RENESAS TECHNICAL UPDATE

製品分類	MPU & MCU	発行番号	TN-RA*-A0084B/J	Rev.	第2版
題名	同スレーブインターフェースを共有する周辺機能への連続バスアクセス時の割り込みに関する注意事項		情報分類	技術情報	
適用製品	RA6M1 Group、RA6M2 Group、 RA6M3 Group、RA6T1 Group、 RA4M1 Group、RA4W1 Group	対象ロット等	関連資料	資料末尾を参照	
		全ロット

Case1

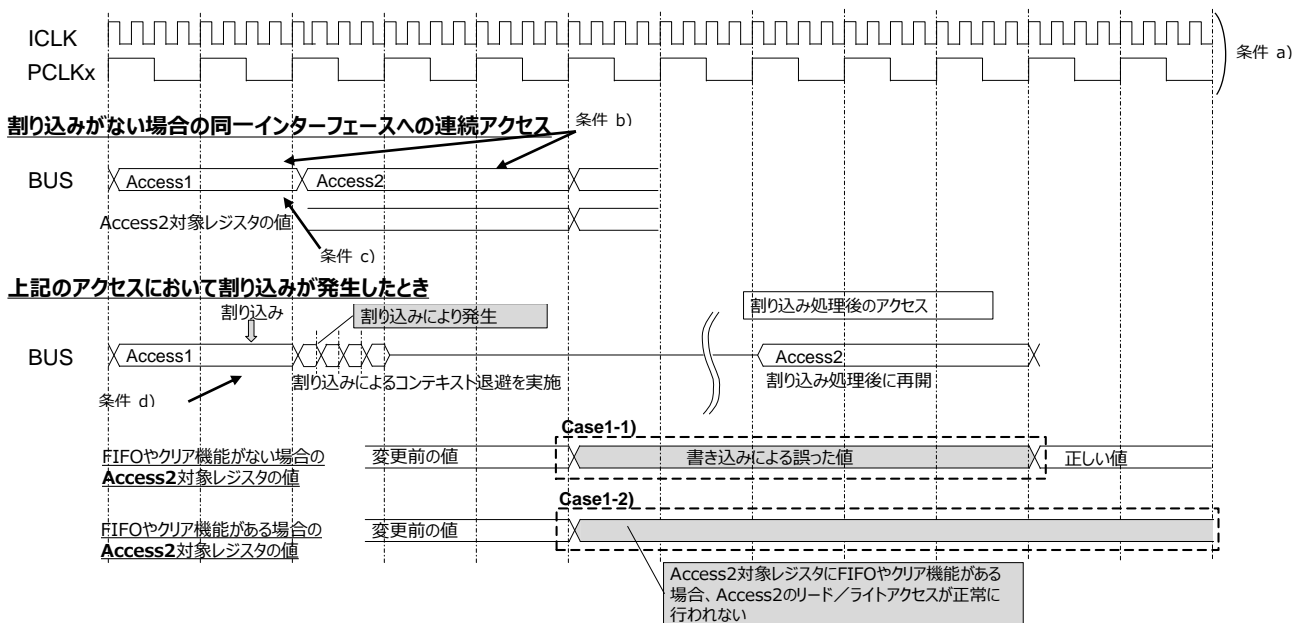
- Case1：前述の条件のすべてが合致した場合、Access2 の対象レジスタに対する意図しないアクセスが発生する。
- 1) Access2 が書き込み動作の場合、間違ったデータが Access2 の対象レジスタに書き込まれ、割り込みから復帰した後に正しい値が書き込まれる。
 - 2) Access2 の対象レジスタが FIFO や flag ビットクリア機能を持つとき、Access2 の対象レジスタに対する意図通りでない値のライトアクセス、FIFO からの不要なリードアクセス、意図通りでないフラグビットのクリア機能が動作することがあります。
- Case2：前述の条件のすべてが合致した場合、割り込みルーチン中のアクセスが意図しない動作となる。
- Access2 と同じスレーブインターフェースまたは外部バスに対する割り込みルーチン中のアクセス(以後 Access3 と称する)が、意図しない動作となる。
- 3) Access3 がリードアクセスの場合、CPU は誤ったデータを受け取る可能性がある。
 - 4) Access3 がライトアクセスの場合、Access3 は対象レジスタに対しての動作を行わないことがある。
 - 5) Access3 の対象レジスタが FIFO やフラグビットクリア機能を持つ場合、それらの機能は意図通りに動作しないことがある。

- 1) システムにおいて、以下のクロック周波数の設定
 $ICLK = PCLKx$ ($x=A,B$) (RA4M1, RA4W1)
 $ICLK = PCLKx$ ($x=A,B$), $ICLK=FCLK$ (RA6M1, RA6M2, RA6M3, RA6T1)
- 2) ソフトウェアコードで、意図しない SW の動作が観察された部分の連続する Access1 と Access2 に対し、Access1 と Access2 の間に DSB 命令を挿入
- 3) Access1 から Access2 の間は、割り込みを禁止
